Plan d'aménagement particulier «ECO-r1 & ECO-c1 Mierscherdall»

Umweltverträglichkeitsstudie („EIE-Rapport“)

**Nachtrag im Sinne des MECB-Avis Réf-N°95424
vom 27.11.2024**

Abb. 14: Ausschnitt Nordost aus dem Plan de Plantation (Quelle: Papaya Sàrl 2025). Darstellung nicht genordet. Größere Darstellung in Anhang 06.

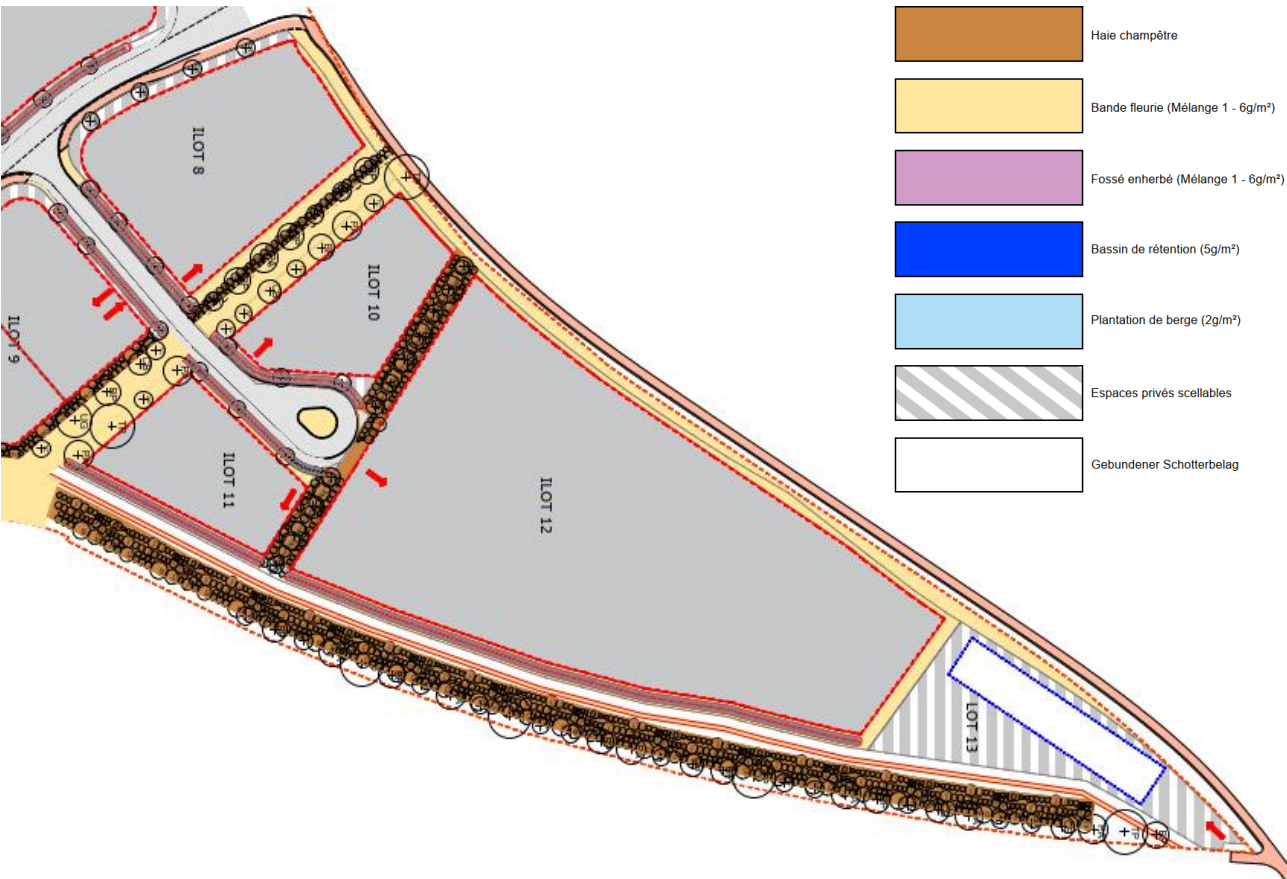
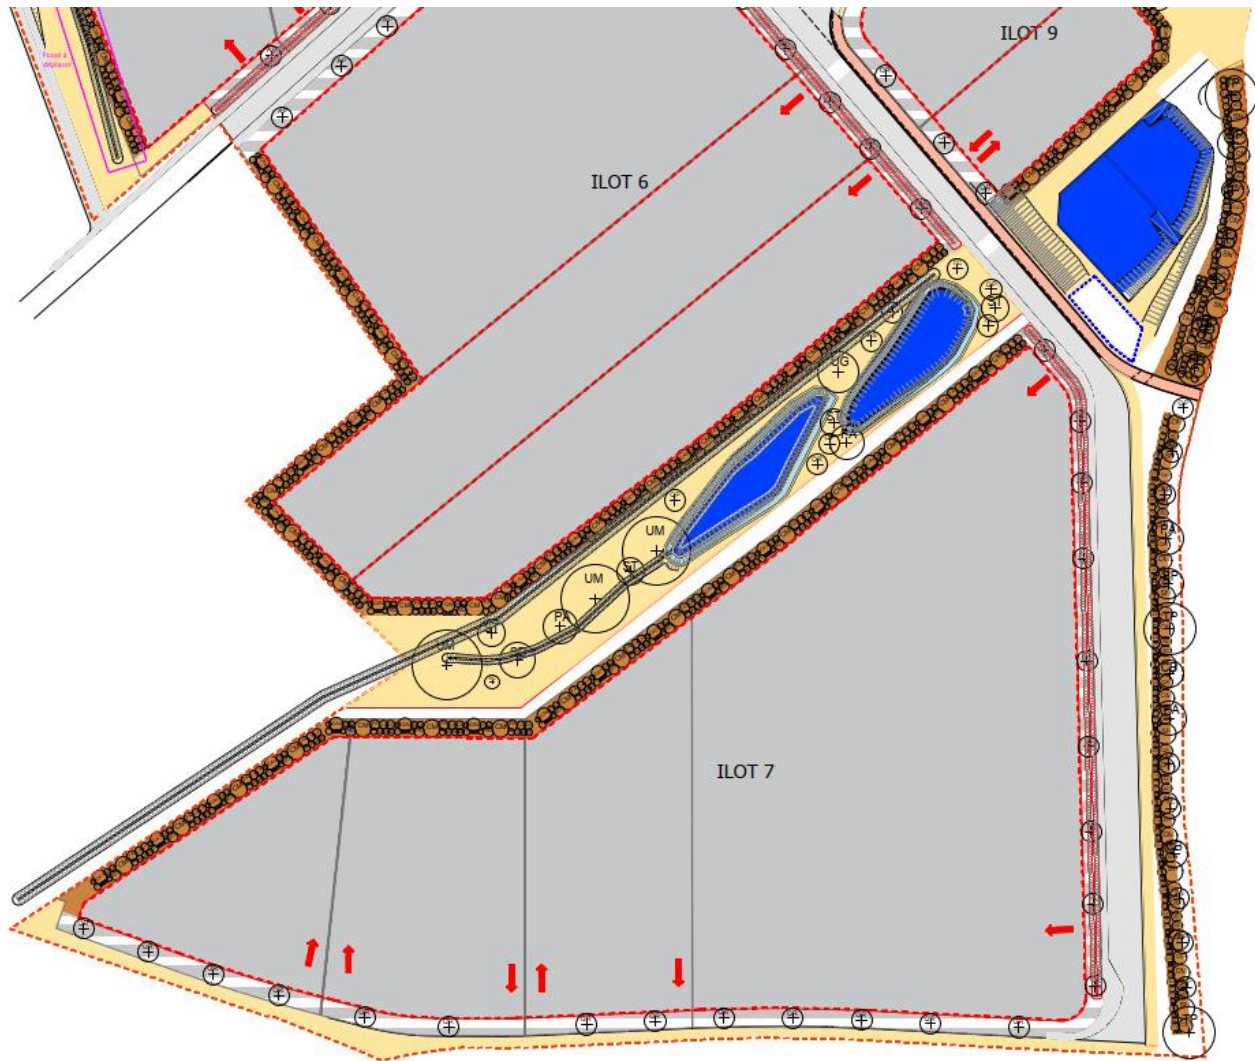
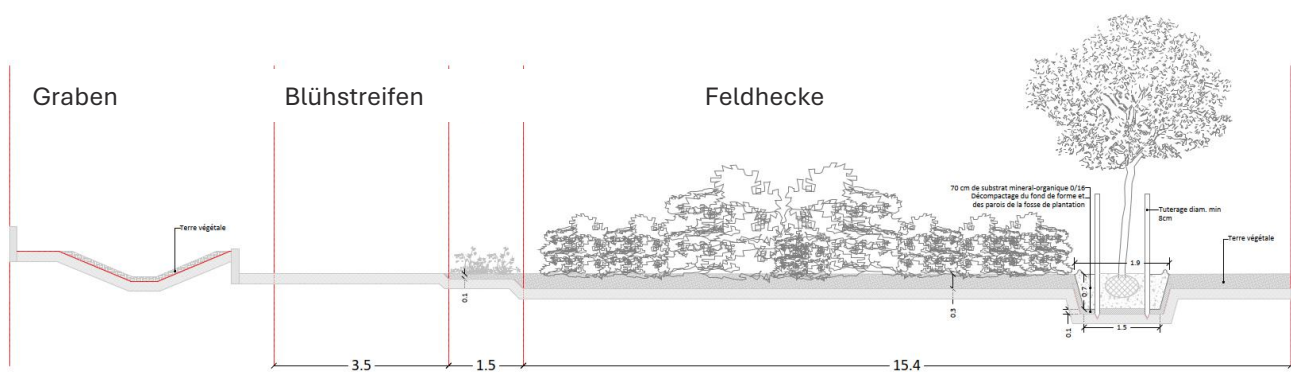
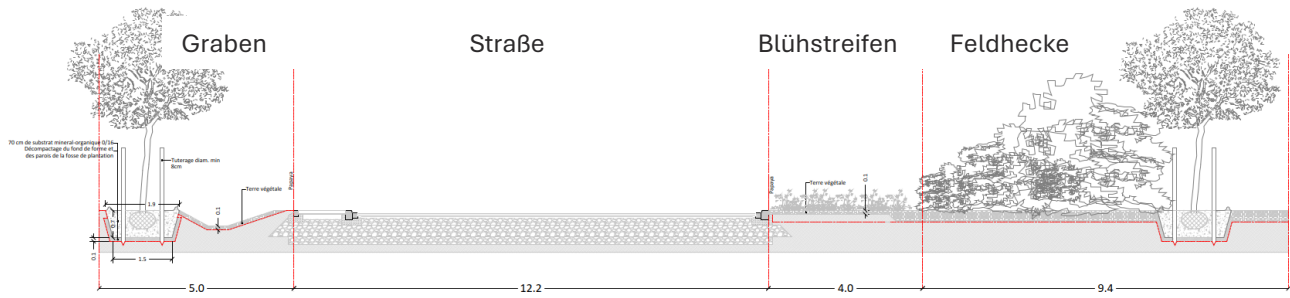
In seinem Avis verweist das MECB (Anhang 01) darauf, dass im Rahmen der Eingrünung auf die Pflanzqualität zu achten ist. Auf Basis des im *EIE-Rapport* beschriebenen *Manuel écologique* wurde zwischenzeitlich ein Pflanzplan ausgearbeitet sowie ein entsprechendes *Bordereau* für die Ausschreibung (vgl. Anhang 06 und nachfolgende Abbildungen). In Letztgenanntem sind die zu liefernden Pflanzqualitäten und Herkunft des Saatgutes definiert. Die Koordination der Pflanzungen im öffentlichen Raum erfolgt durch die Gemeinde.

Zwar wird von Seiten des MECB richtigerweise festgestellt, dass eine Präzisierung der Außenraumgestaltung und Eingrünung nur geringfügig in der *Partie écrite* zum PAP definiert ist, jedoch beabsichtigt das ZAMiD, dass die sich ansiedelnden Betriebe eine Konvention unterzeichnen, die die Vorgaben des *Manuel écologique* beinhaltet. Darin enthalten sind u. a. helle Oberflächenbeläge, dezente Fassadengestaltung/-farbe, Permeabilität der Bodenbeläge sowie standortgerechte und einheimische Bepflanzung.

Vor diesem Hintergrund ist davon auszugehen, dass die Ein- und Begrünung der Planzone erfolgreich und in einer guten Qualität erfolgt, wodurch erheblich negative Effekte auf das Schutzgut vermieden werden.
